VYSVĚTLENÍ, ZMĚNA A DOPLNĚNÍ ZADÁVACÍ DOKUMENTACE Č. 10

Název veřejné zakázky: **Nová plavecká hala Litvínov**

Systémové číslo: P23V00000140

Původní stav – výkres „9.pdf“:

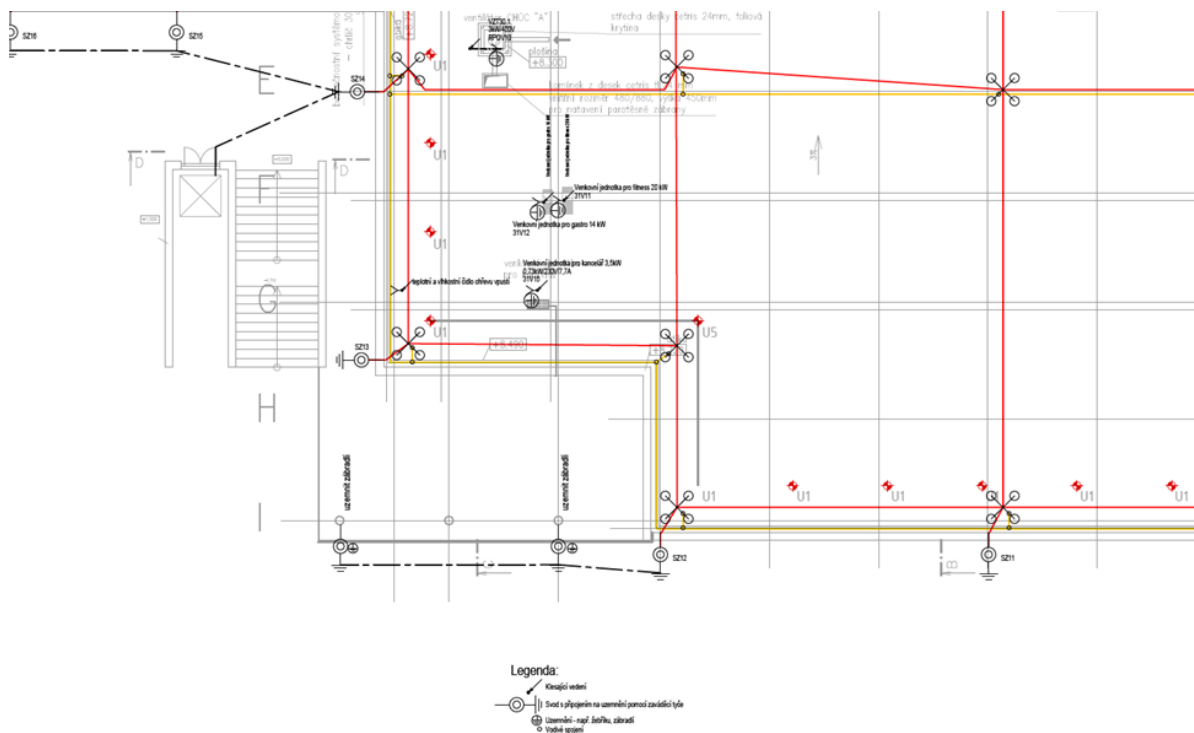
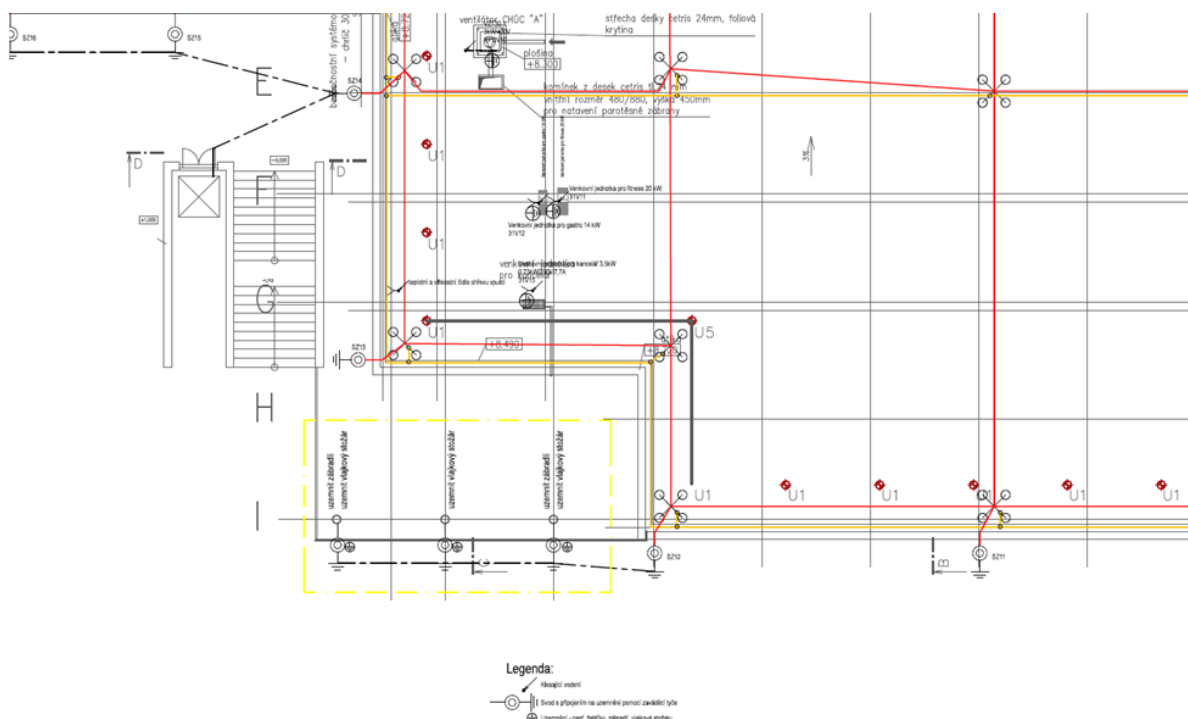
Žádáme zadavatele o upřesnění způsobu ochrany proti úderu blesku u dřevěných sloupů vlajkoslávy ozn. X110 na terase 2.NP.

Vysvětlení a/nebo změna č. 113

U dřevěných stožárů pro vlajkoslávu bylo doplněno jejich uzemnění okované ocelové patky, které vypadlo v původní výkresové části.

Výkaz výměr z toho důvodu nemusí být měněn.

Zadavatel doplnil výkres D1.4.5 9. v části PD\ Dokumentace provedení stavby\ D.1.4.5 silnoproudá elektrotechnika\ 9.pdf

Nový stav – výkres „Úprava hromosvodu_2024.pdf“
